BRUXELLES. Rue des Eperonniers, 58-58A - Place Saint-Jean,  
7 (arch. H.L.F. PARTOES – 1847-1849)  
(= ensemble de maisons traditionnels classé / zone tampon  
Unesco / Inventaire)  
**PERMIS UNIQUE:** Restaurer la façade avant, arrière et la toiture  
Demande de BUP – DPC du : 13/04/2026

### Avis conforme de la CRMS

En réponse à votre courrier du 13/04/2026, nous vous communiquons **l'avis conforme favorable sous conditions** émis par notre Assemblée en sa séance du 13/05/2026, concernant la demande sous rubrique.

*La façade en 1944 et aujourd'hui (photos issues du dossier)*

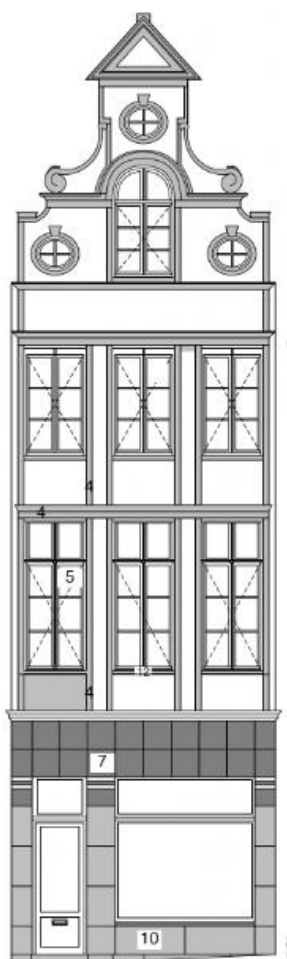
#### 1) Restituer la saillie des bandeaux arasés afin de rétablir la lecture complète de la trame originelle

En effet, le parti consistant à ne restaurer que les bandeaux saillants crée un état hybride, ne correspondant ni à l'état originel ni à l'état néoclassique

#### 2) Éviter la banalisation de la devanture en recherchant de la marbrite ou un matériau verrier analogue.

La devanture en marbrite noire constitue un élément de petit patrimoine intéressant, dont la valeur réside dans la mise en œuvre d'un matériau spécifique et caractéristique d'une époque. Son remplacement partiel par de la pierre entraînerait une banalisation de l'ensemble.
